Damos respuesta a la nota **DEIA-DEEIA-AC-0089-0807-2022**, donde se solicita una segunda información aclaratoria al Estudio de Impacto Ambiental (ESIA) Categoría II, titulado **"COMPLEJO TURÍSTICO COROTÚ PLAZA"** a desarrollarse en el corregimiento de Bejuco, distrito de Chame, provincia de Panamá Oeste.

NOTA DEL ARQUITECTO – VOLUMEN DE AGUA REQUERIDO

ANEXO 2
PLANOS DE LA SERVIDUMBRE DEL RÍO LAGARTO
RESPUESTA 2 LETRA b.

INFORME BIOLÓGICO DEL PROYECTO COROTÚ PLAZA

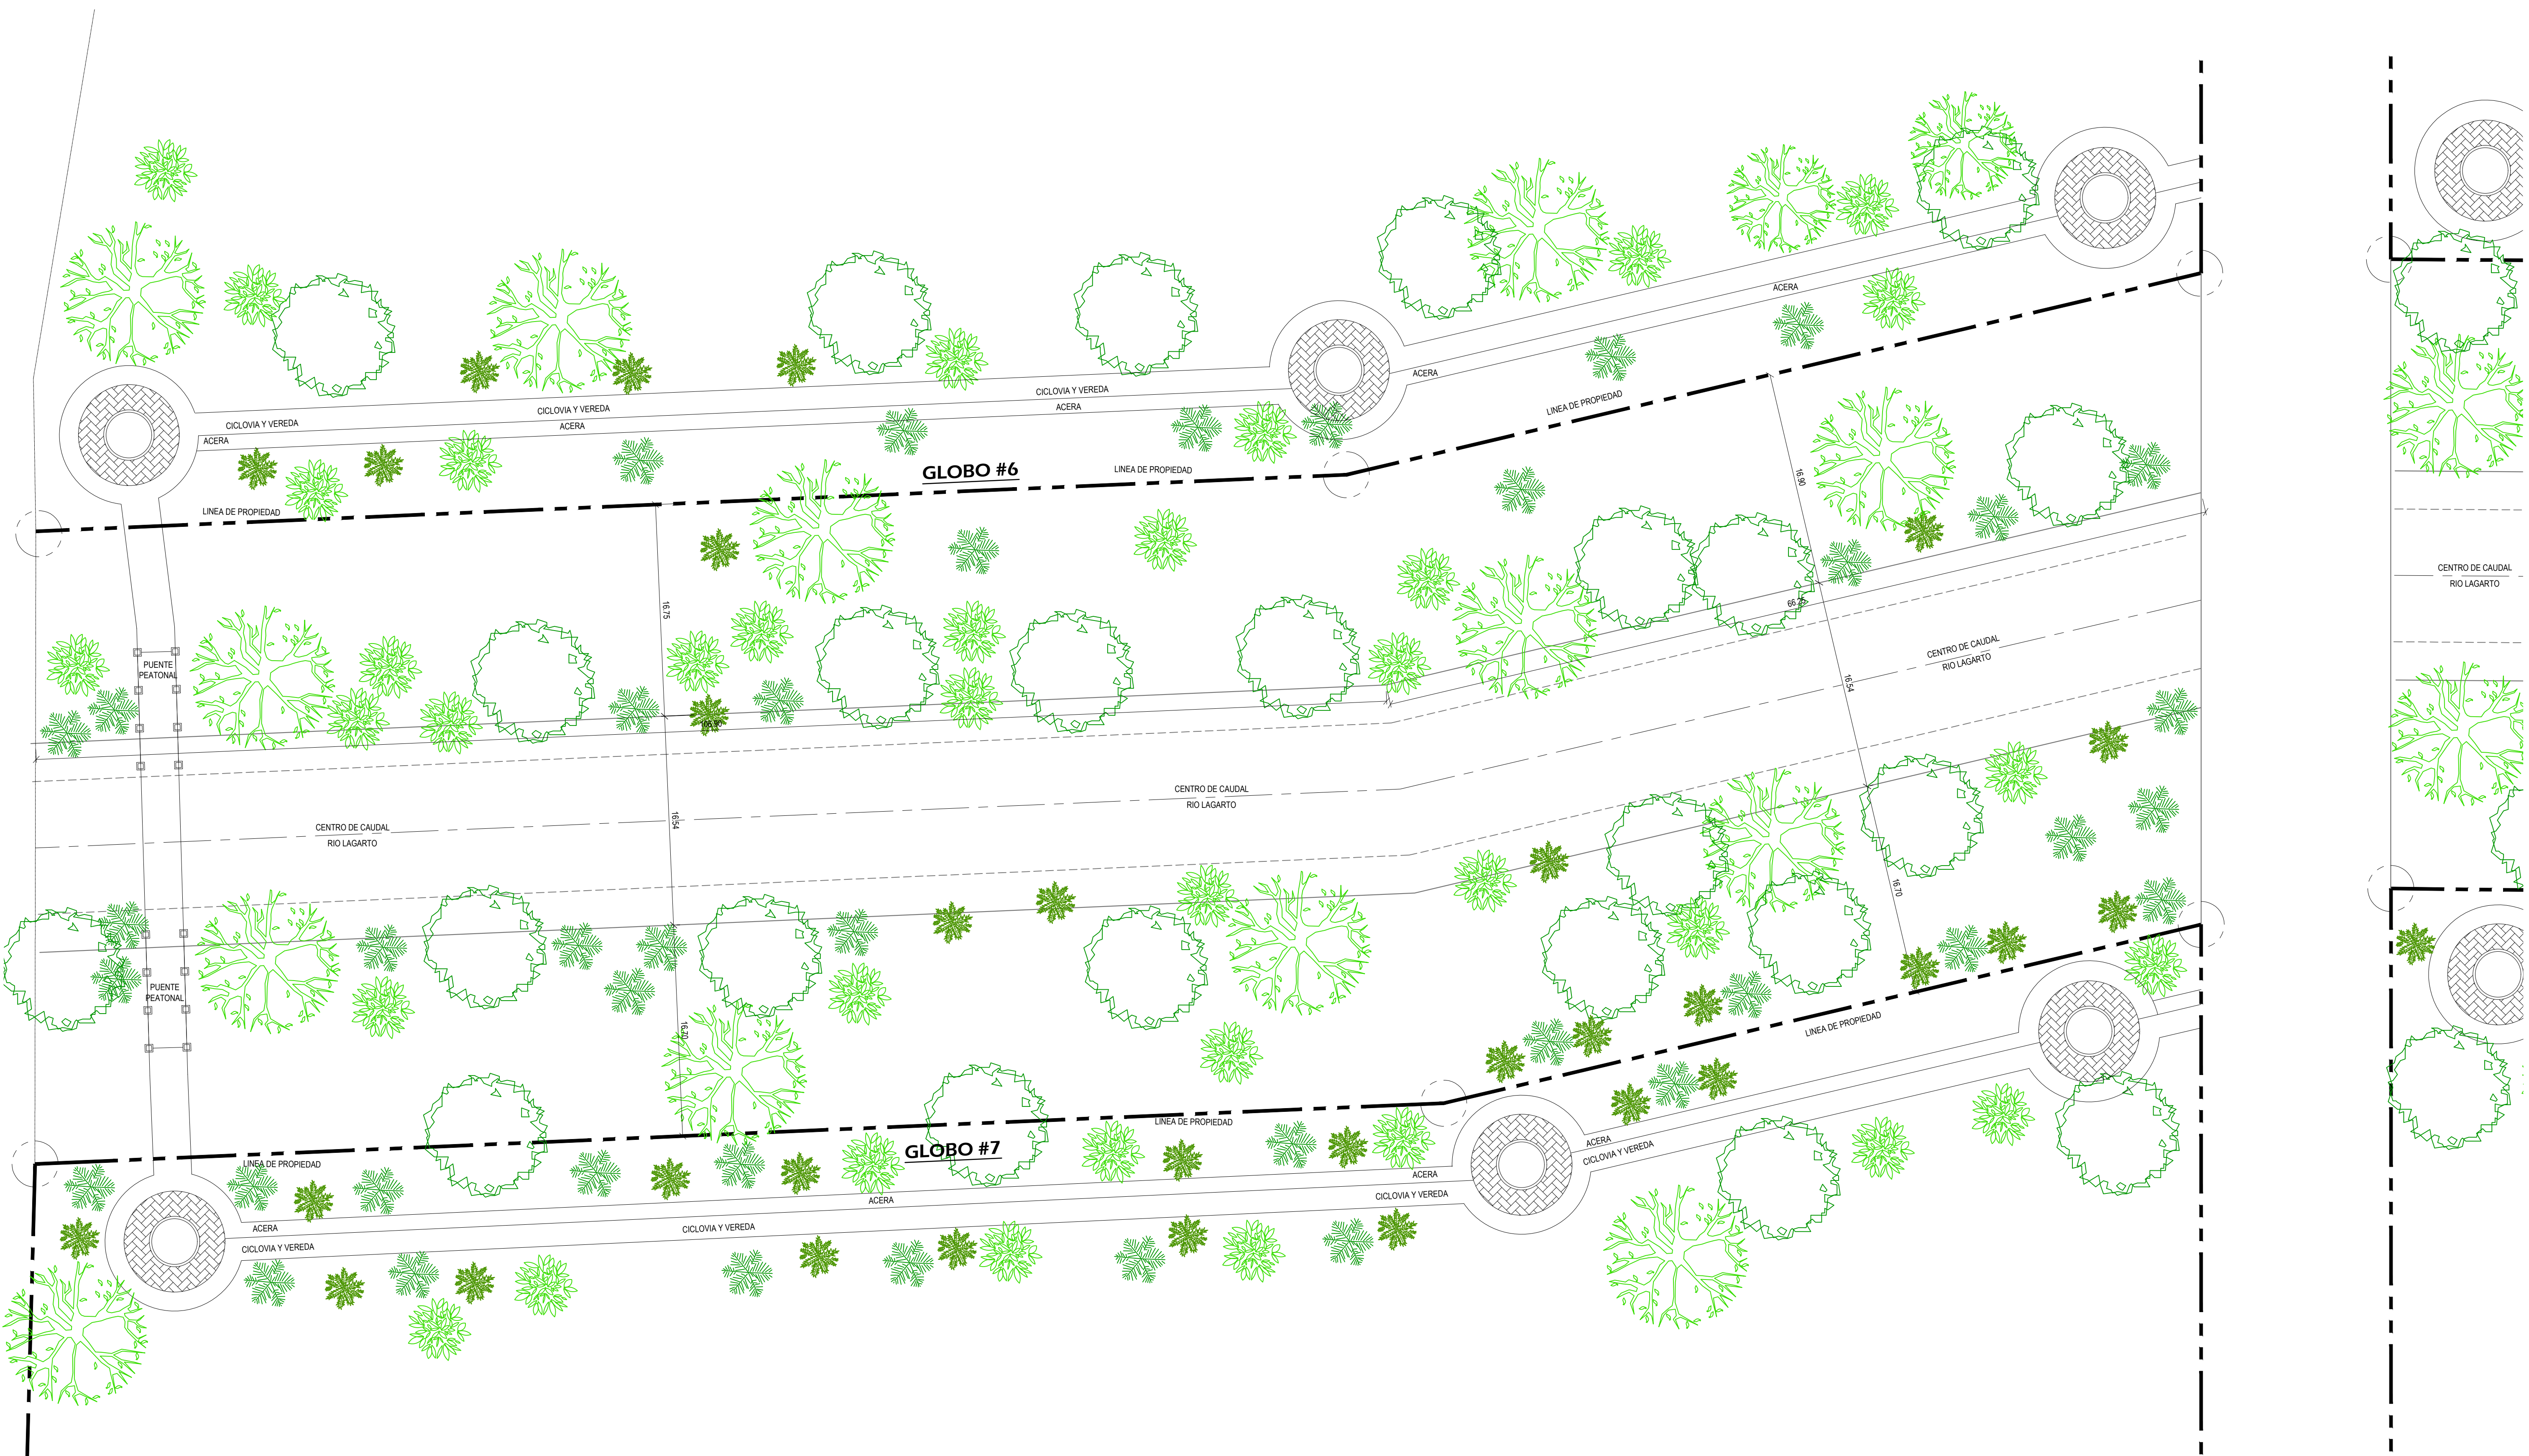
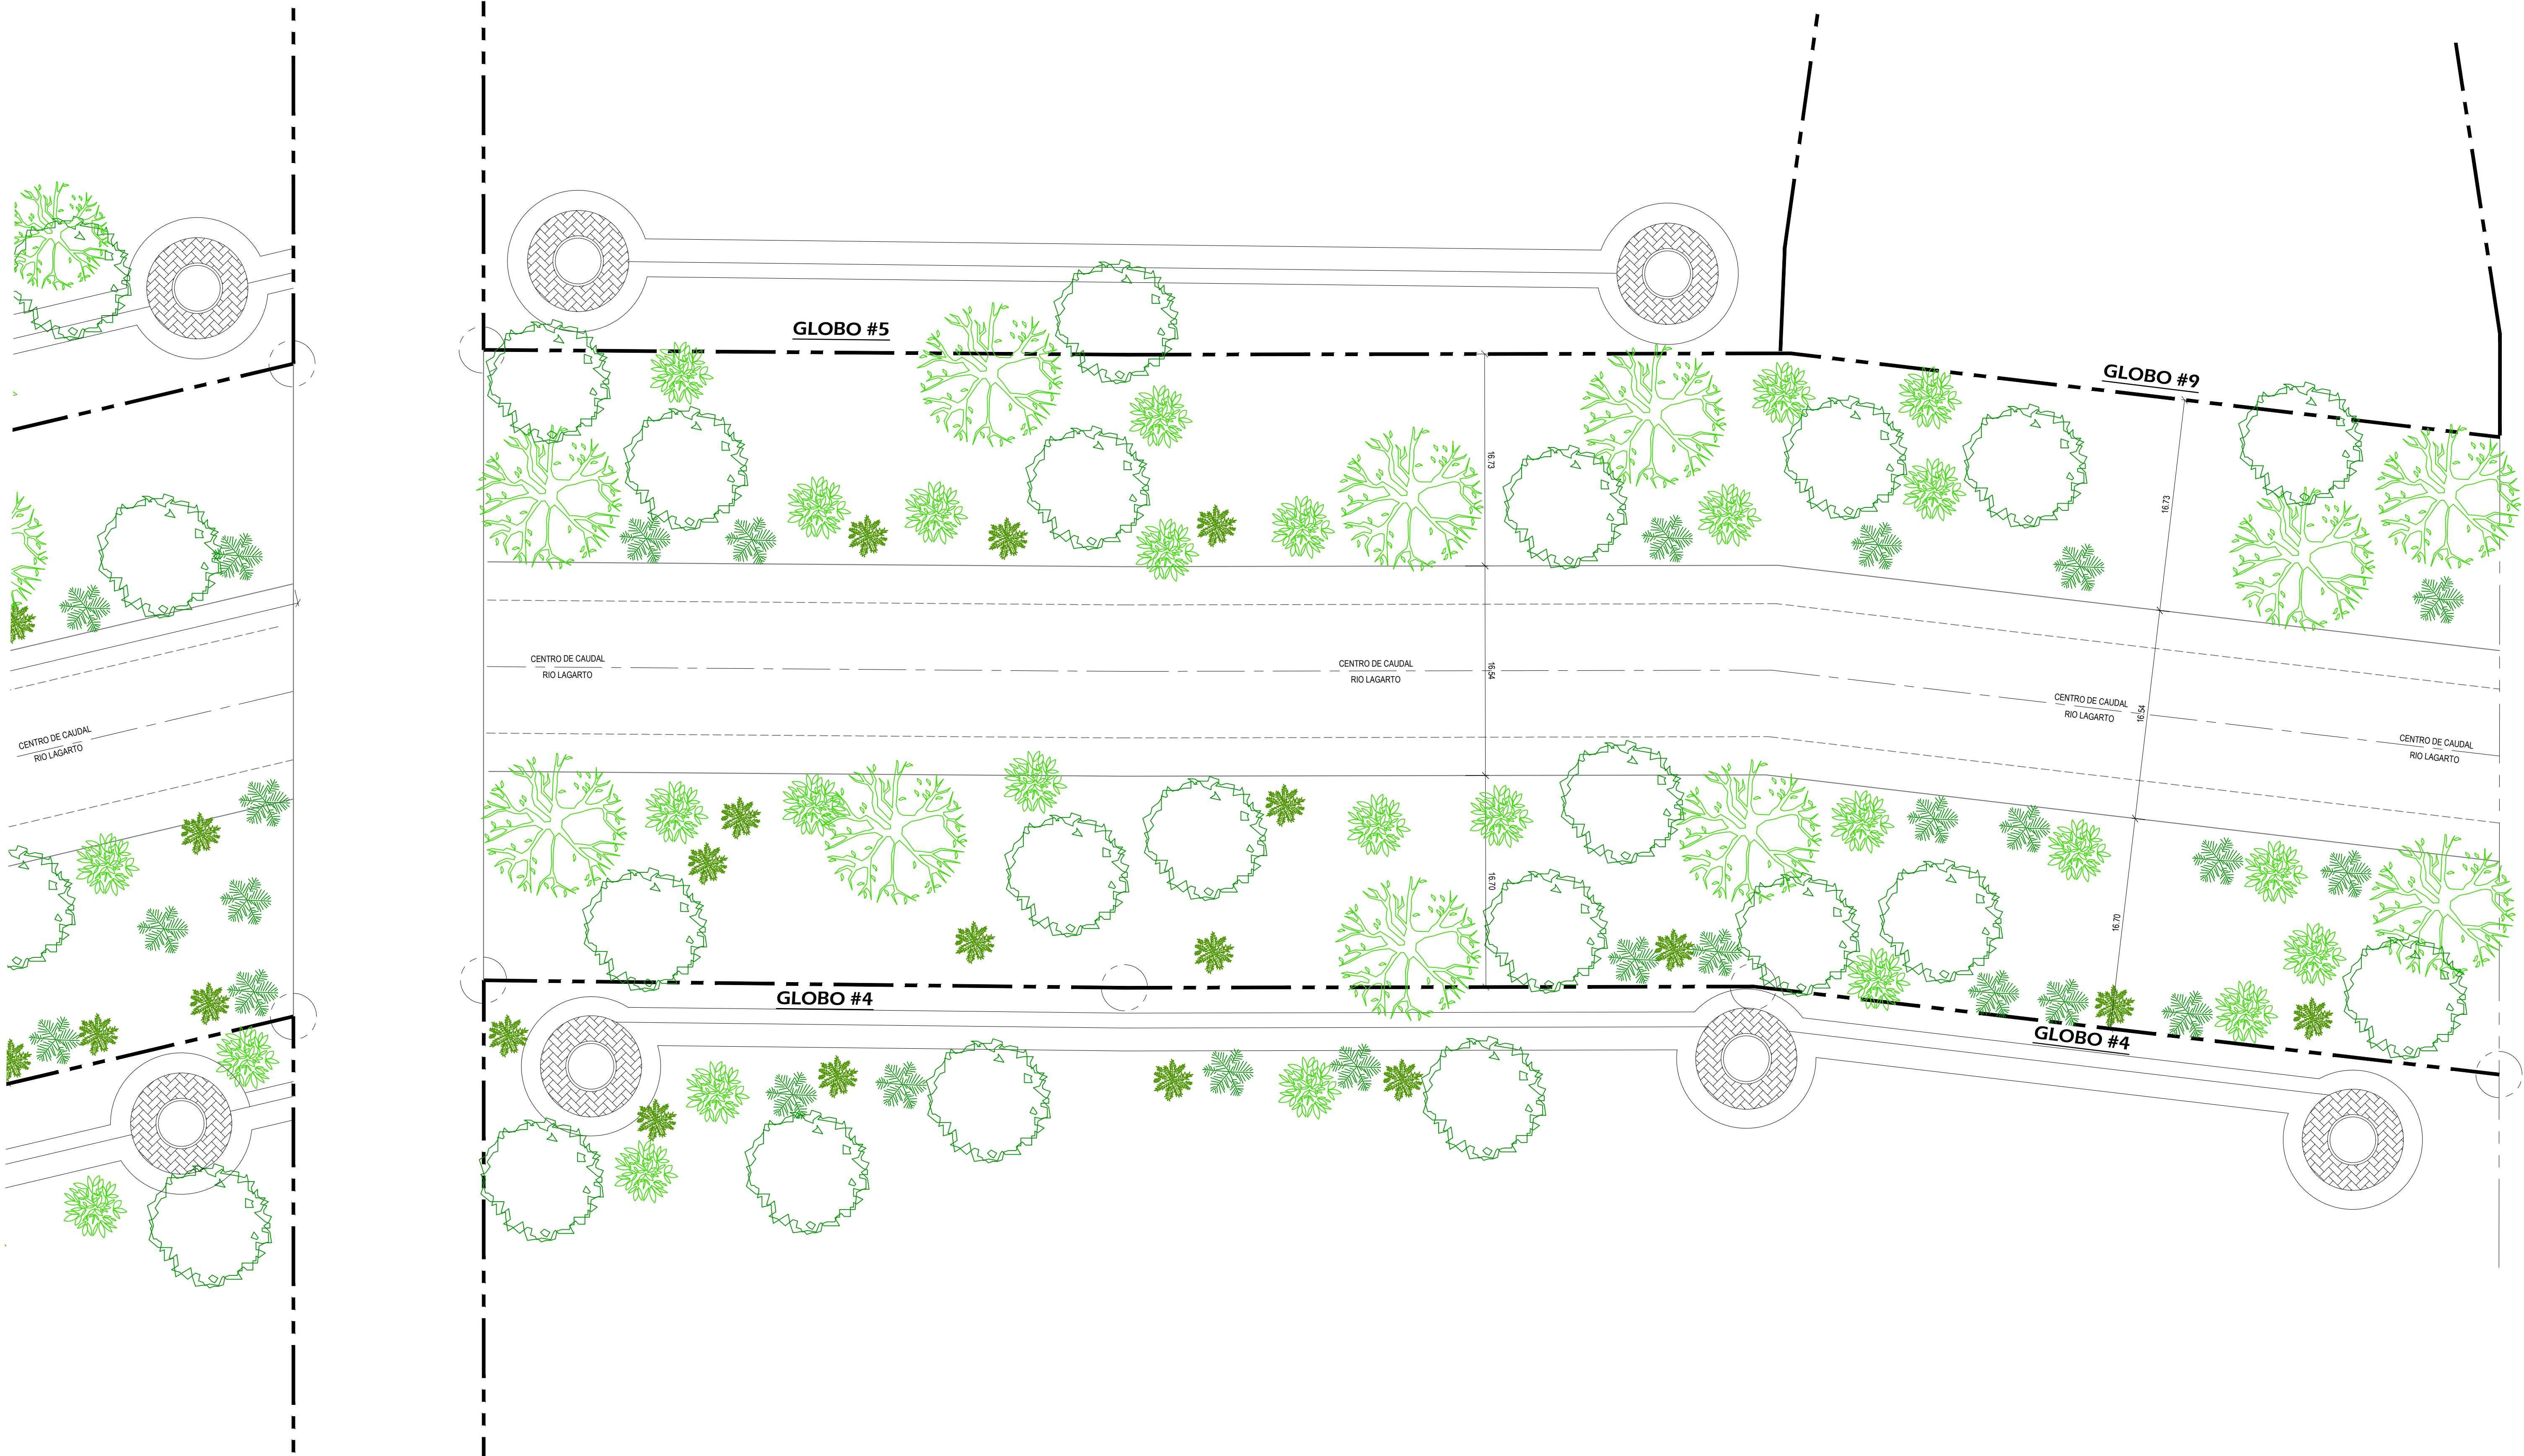
- b. Aclarar si el alcance del proyecto contempla la construcción de una ciclovía. En caso de ser afirmativo, debe ubicar la infraestructura fuera de la zona de protección.
- c. Aclarar si el alcance del proyecto contempla otras obras en cauce, además de la indicada en el EslA (puente vehicular sobre el Río Lagarto). En caso de ser afirmativo, deberá:
- Presentar coordenadas de ubicación y dimensiones de las obras en cauce.
 - Identificar los impactos generados por las actividades a ejecutar, y las medidas de prevención y mitigación a implementar.

- b. Efectivamente se contempla la construcción de una ciclovía, la cual se construirá fuera del área de protección del río Lagarto. Se adjunta a esta nota, una imagen demostrativa de la configuración de esta en plano (anexo 2).
- c. Efectivamente se contempla la construcción de un puente peatonal que sirve de interconexión entre ciclovías. La ubicación de las coordenadas de este puente peatonal y su dimensión se presentan a continuación:
